NOTITIE BEANTWOORDING ZIENSWIJZEN

Ontwerpbestemmingsplan
Dorpshart Eerde

College B&W 9 november 2021
Gemeenteraad 16 december 2021

Zienswijze 4.15:

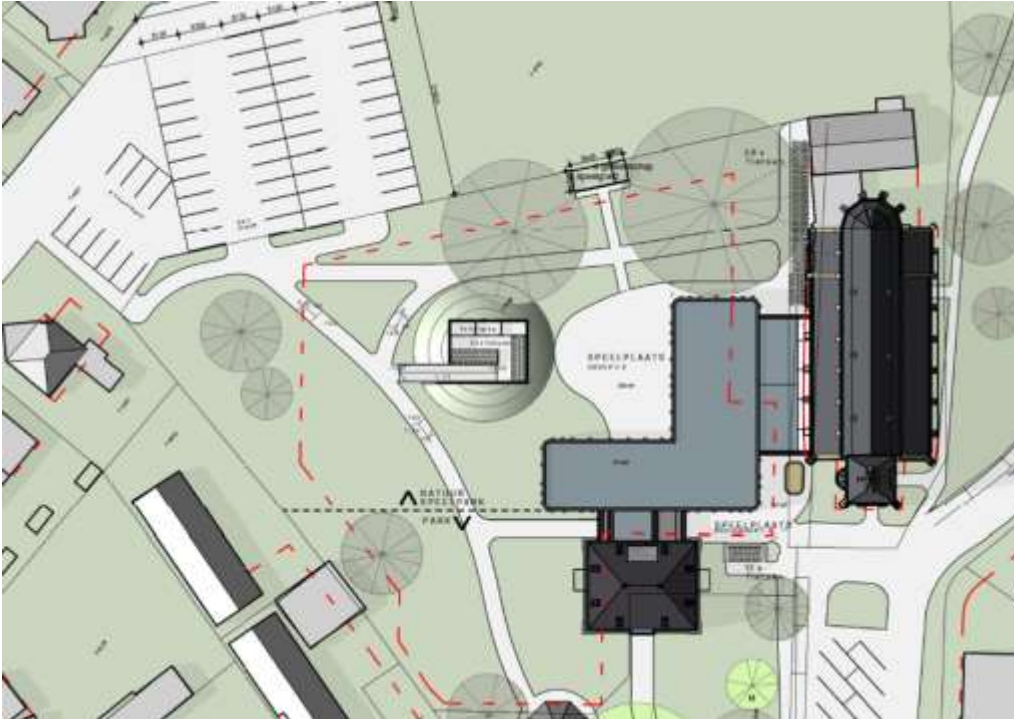
De plaats en afmetingen van de fietsenberging moet in het bestemmingsplan als bouwblok worden vastgelegd in de reguliere bestemmingsplanprocedure (75m² is het oppervlak van een ruim woonhuis!). Op de in dit bestemmingsplan voorgestelde manier kan niemand er een zienswijze op geven (inspraakrecht van burgers wordt ontnomen). Hiermee wordt de verrommeling van de groene omgeving en het dorpscentrum al bij voorbaat ingebouwd. Het is al te gemakkelijk om dit af te schuiven op “in overleg met de dorpsraad”. Er is met de beste wil van de wereld geen geschikte plek te bedenken voor zo’n fietsenstalling. En dan is er nog geen oplossing voor b.v. de plaatsing van kliko’s. Allemaal losse eindjes, die in deze situatie waarbij de gebouwen alzijdig aan de openbare ruimte grenzen, niet goed op te lossen zijn. Er is nergens ruimte “achter de gebouwen” waar je dergelijke onmogelijke/hinderlijke/stinkende voorzieningen kunt plaatsen.

Voor al deze voorzieningen zou een kelder onder het appartementengebouw/ school een goede oplossing zijn.

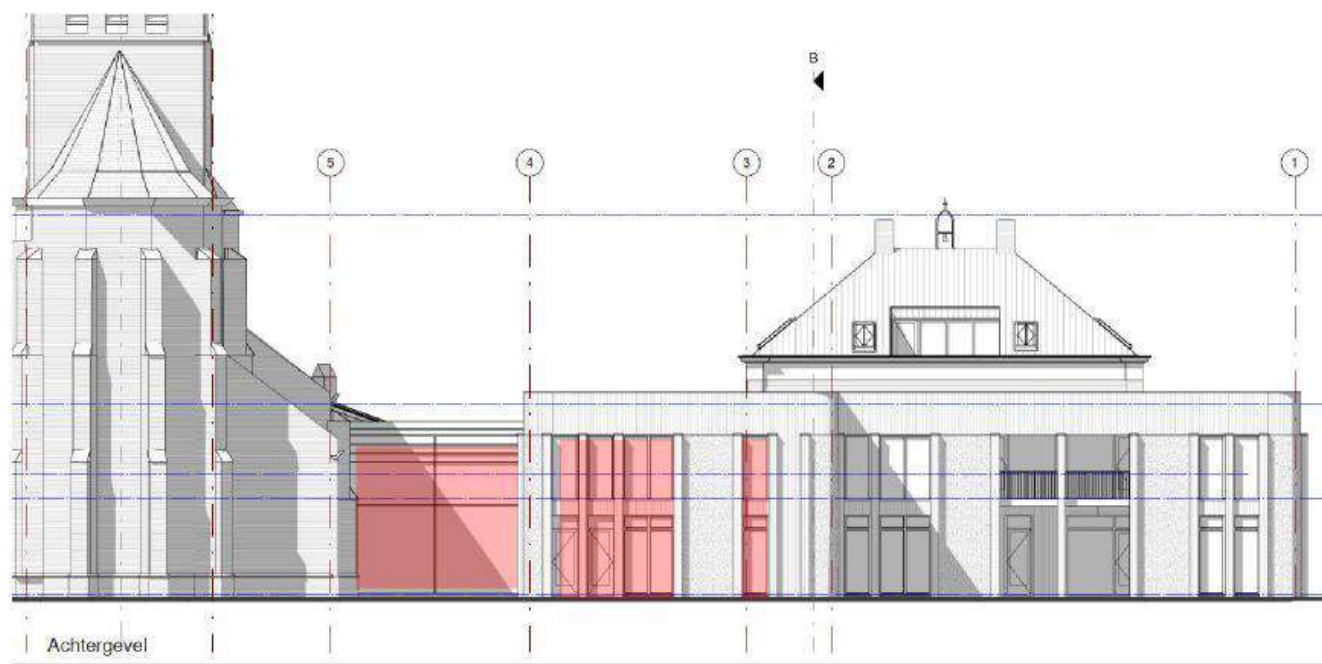
In bijlage II bij de BEA staat weergegeven dat de nieuwbouw vast tegen de kroonprojectie, en dus binnen de groeiruimte van boom 1, de monumentale rode beuk komt te staan. Volgens de advisering van Pius Floris mag er binnen de groeiruimte van de boom, de grijs aangegeven rand rondom de kruinprojectie, niet worden gebouwd om de groeiruimte van de boom veilig te stellen.

Wij stellen vast dat de nieuwbouw niet werd ingekort, om de vereiste afstand tot boom 1 te respecteren. Daarnaast zal dezelfde boom de lichttoetreding in de nieuwbouw verhinderen via de ramen aan de noordoostzijde van de nieuwbouw.

Waterhuishouding

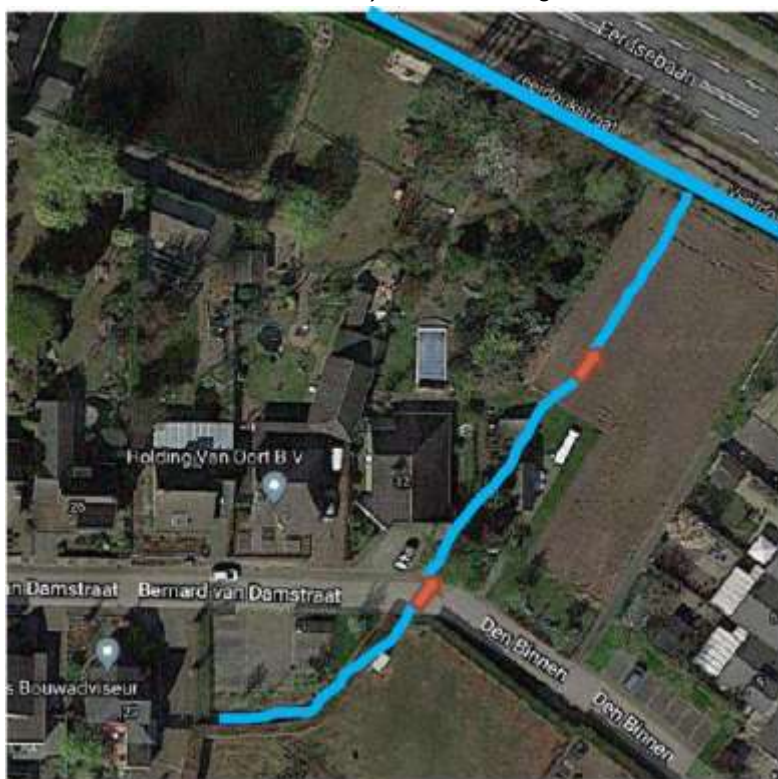
Het park naast de school loopt af in de richting van het kavel Bernard van Damstraat 29. Dit kavel ligt op ca 10,40 meter +NAP. Het vloerpeil van de kerk (ca 11,20 meter +NAP) wordt doorgetrokken in de nieuwbouw (inclusief de speelplaats van de school). De rand van de speelplaats komt daardoor op ruim 11,00 meter +NAP. Het hoogteverschil tussen speelplaats en kavelgrens Bernard van Damstraat 29 komt op ruim 60 cm. De afstand van speelplaats tot perceelsgrens wordt 35 meter. Dat hoogteverschil betekent een groot risico op wateroverlast op Bernard van Damstraat 29. Dit is namelijk het laagstgelegen aangrenzende kavel, en het maaiveld loopt in die richting af. Daar zal al het overtollig regenwater naar toe lopen.

In de Toelichting is gesteld dat het plangebied in een infiltratiegebied ligt. “Binnen het plangebied bevinden zich momenteel geen hemelwatervoorzieningen. In de bestaande situatie is de kerk en het openbaar gebied aangesloten op het gemeentelijk rioolstelsel.”

Dit klopt volgens onze informatie niet. Alleen de hemelwaterafvoeren van de kerk aan de kant van de Esdonkstraat zijn op het gemeenteriool aangesloten. Dat is de helft van het kerkdak. Het is niet duidelijk of dit zo blijft, of dat deze ook afgekoppeld moeten worden met een infiltratievoorziening. De rest van het hemelwater van de kerk, en al het hemelwater van wegen en bebouwing aan Esdonkstraat en Capellevelt is inclusief het hele plein voor de kerk aangesloten op een infiltratiekoffer onder de (open) wegbestrating.

Zienswijze 5.8:

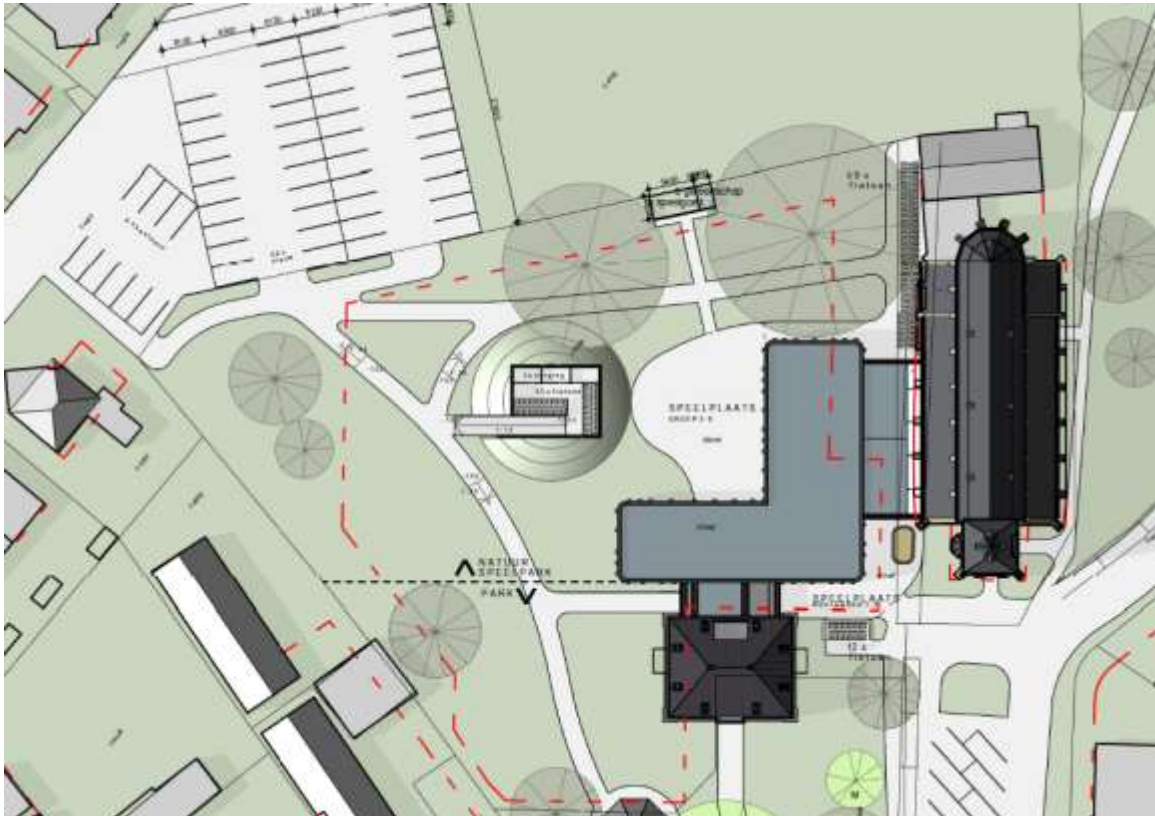
Voor de bewoners van de appartementen worden o.a. fietsparkeervoorzieningen gerealiseerd in een fietsenberging. Deze fietsenberging dient, conform de fietsparkeernormen van de beleidsregel 'Nota Parkeernormen Meierijstad 2018', te voorzien in minstens 33 fietsparkeervoorzieningen. De inrichting van het plangebied met ook de locatie van de fietsenberging wordt in overleg met de dorpsraad uitgewerkt in een inrichtingsschets. Middels een afwijkingsbevoegdheid in voorliggend bestemmingsplan is het vervolgens
